工程指示 / 要求簡箋 (E.I.)

工程指示編號: EI / 1667

工程名稱: 青衣 明翹匯

工程項目: 鋁料加工圖(大樓趟門)

1 TYPICAL DETAIL FOR ALUM. SLIDING DOOR 902

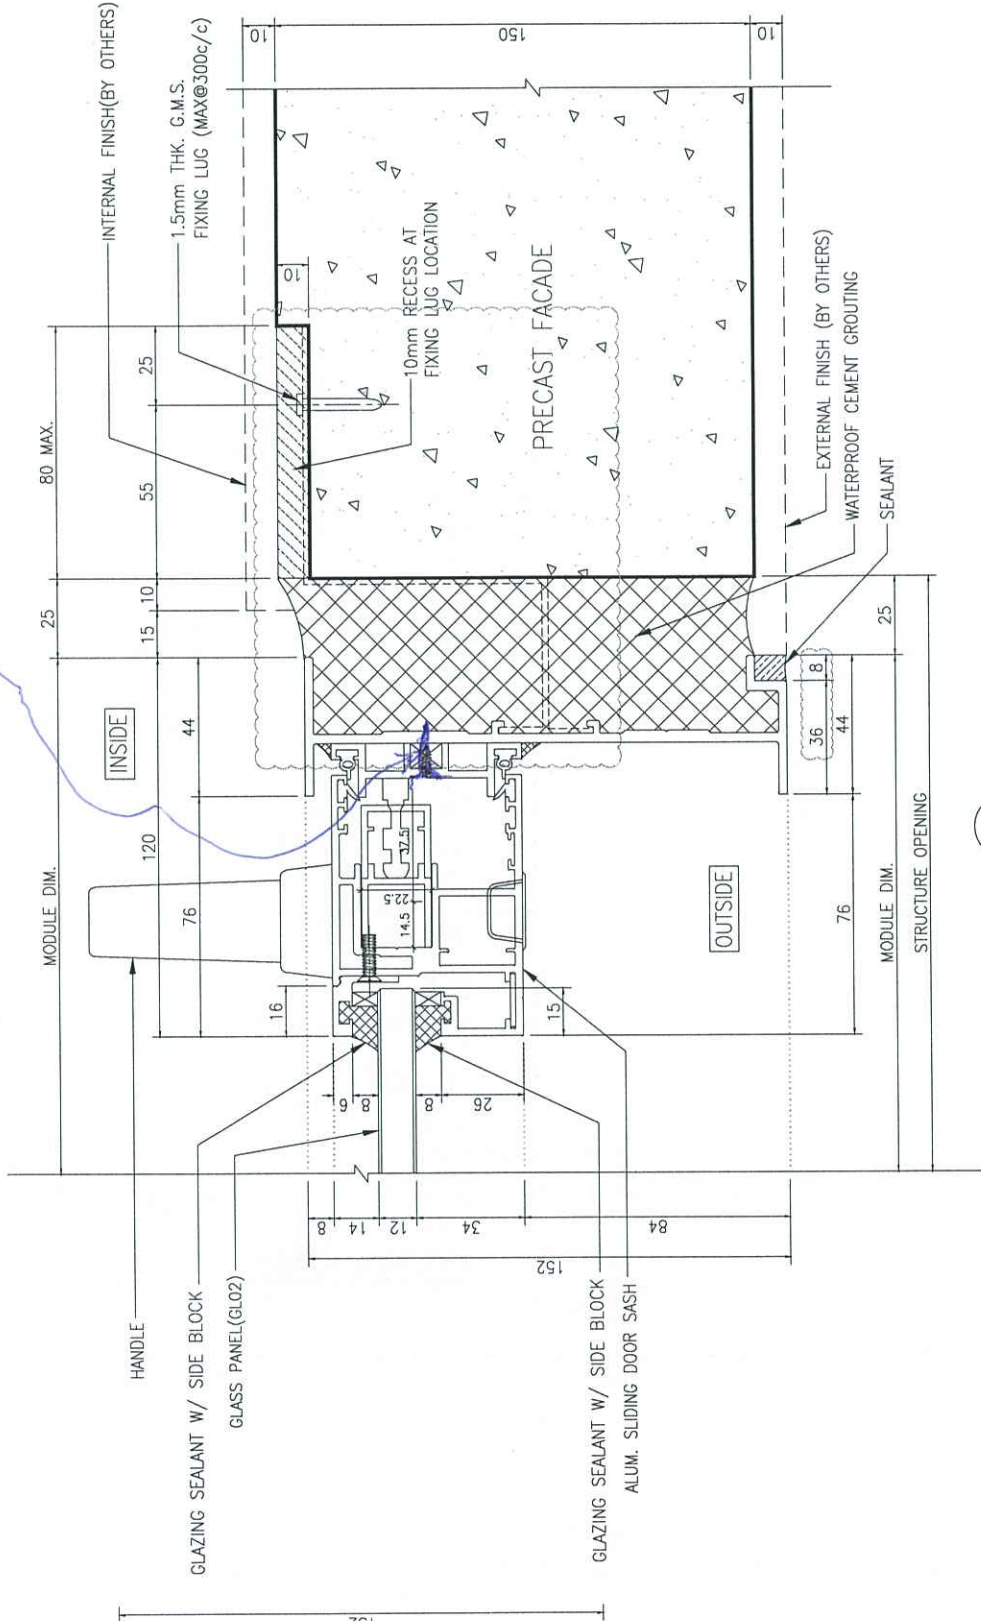
在地盤修

在廠修

由於此螺絲要在地盤修，
所以 X846270 要散料到地盤，
只影響圖號：J851-ZK20 和 J851-ZK20R

在廠修

美特鋁質 有限公司 MIDI Aluminium Fabricator Ltd.	工程號: J851	窗號:	數量: 232	繪圖: 曾建平	日期: 2020-04-02	批准:	日期:	名稱: 趟門框組裝圖 圖號: J851-ZK20
	地盤: 青衣明匯	顏色: UC1534193SC-J	位置:	校核: 王禮秋	日期: 2020-04-02	採用: 地盤	工廠

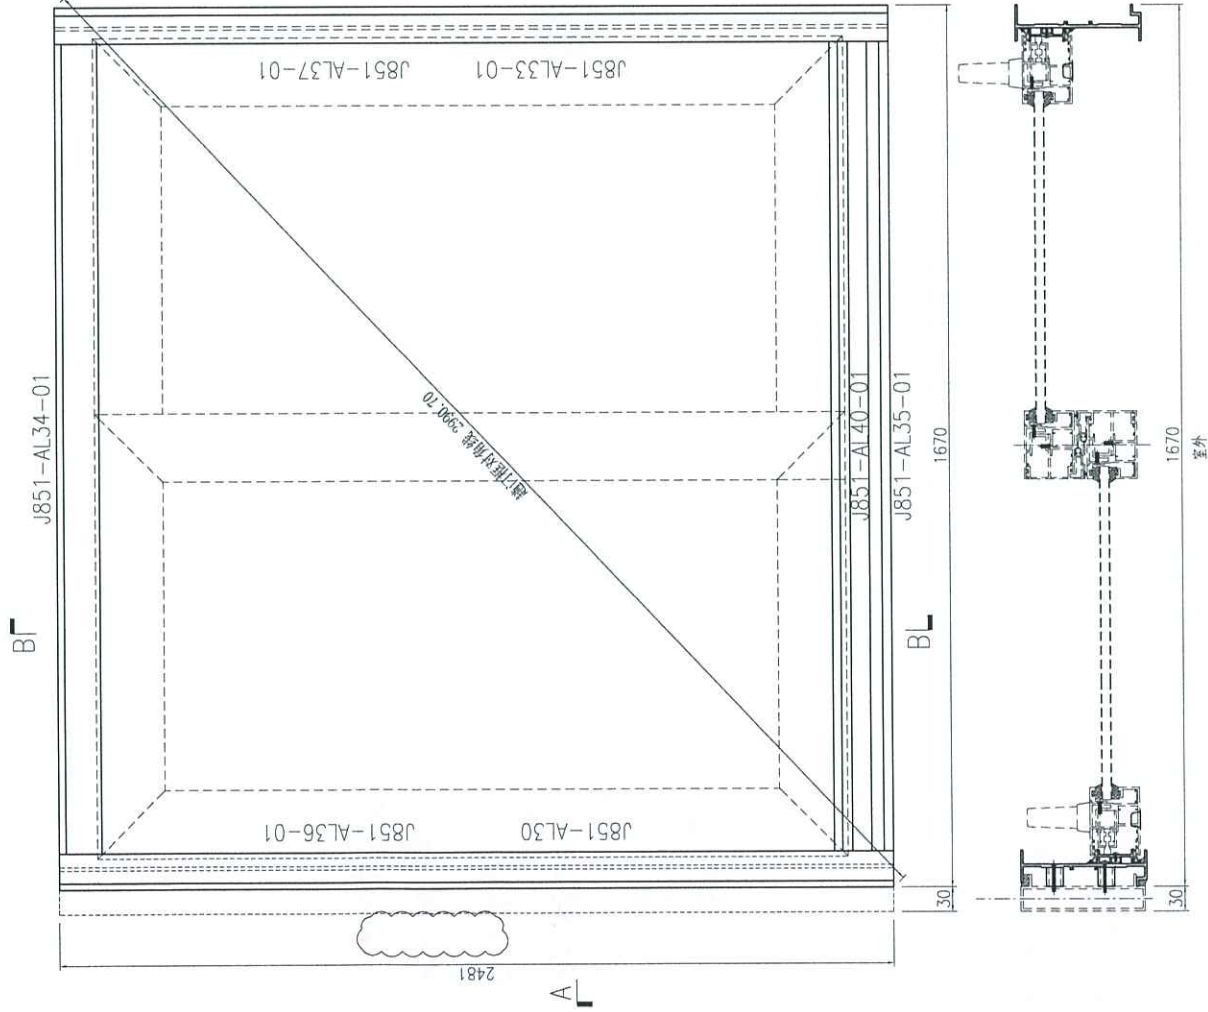
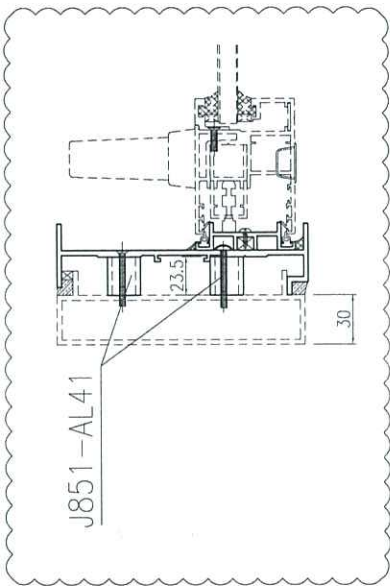
此兩條料要散料落貨

美特铝质 有限公司 MIDI Aluminium Fabricator Ltd.	工程號: J851	窗號:	數量: 232	繪圖: 曾建平	日期: 2020-04-02	批准:	日期:	名稱: 趟門框裝圖	圖號: J851-ZK20R
	抽盤: 青衣明鑿	顏色: UC15341935C-3 棧	位置:	校核: 王禮秋	日期: 2020-04-02	採用:	工廠:	版本: C	版本:

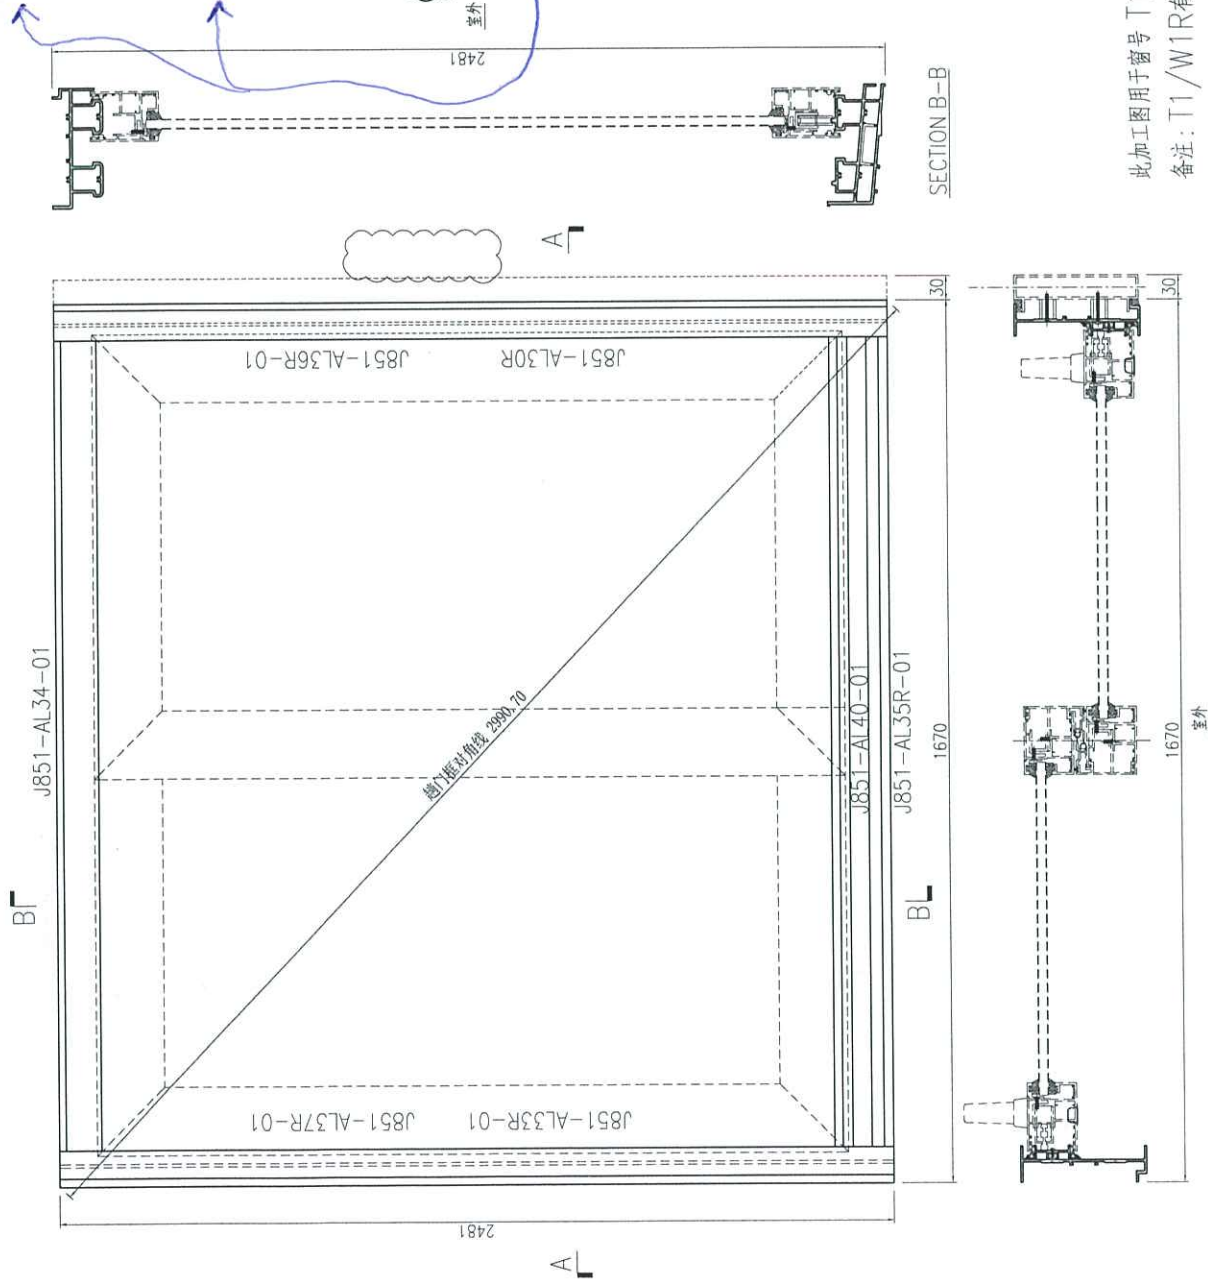
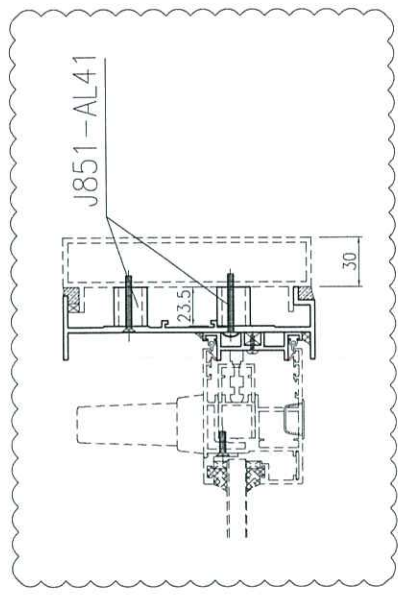
此兩條料要散料落貨
